ZP.272.1.2.2.2023

ODPOWIEDZI NA PYTANIA WYKONAWCÓW - NR 2

„Rozbudowa kompleksu i przebudowa istniejącego budynku Specjalnego Ośrodka Szkolno – Wychowawczego im. św. Jana Pawła II w Leżajsku”

PYTANIE NR 2:

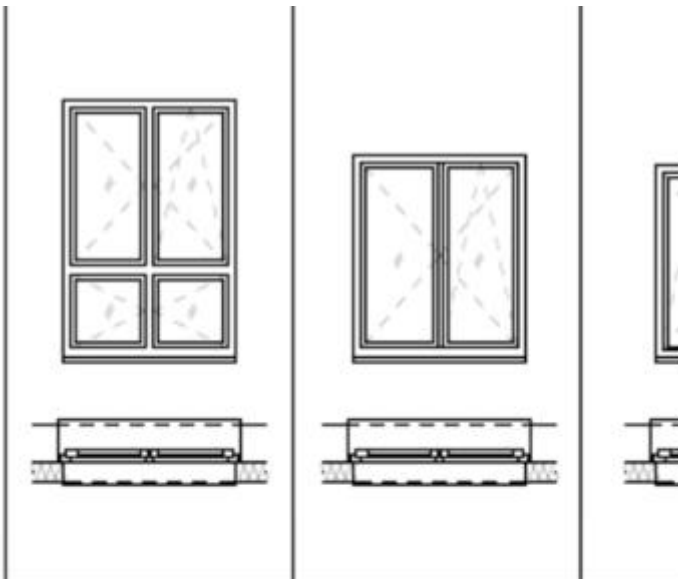
W obliczu okoliczności opisanych w powyższym pytaniu zwracamy się z pytaniem czy zamawiający zamierza zwiększyć kwotę która została opublikowana w planie zamówień publicznych tak aby w ogóle realizacja była realizacją inwestycji.

Zwiększenie kwoty, którą zamawiający zamierza przeznaczyć na sfinansowanie zamówienia do ceny lub kosztu najkorzystniejszej oferty jest uprawnieniem, a nie obowiązkiem zamawiającego, który jako organizator postępowania o udzielenie zamówienia publicznego, ma prawo decydować czy zwiększenie środków przeznaczonych na realizację zamówienia jest celowe i gospodarne. Decyzję tę zamawiający podejmie biorąc pod uwagę warunki rynkowe, a przede wszystkim w granicach wyznaczonych przez siebie możliwości finansowych.
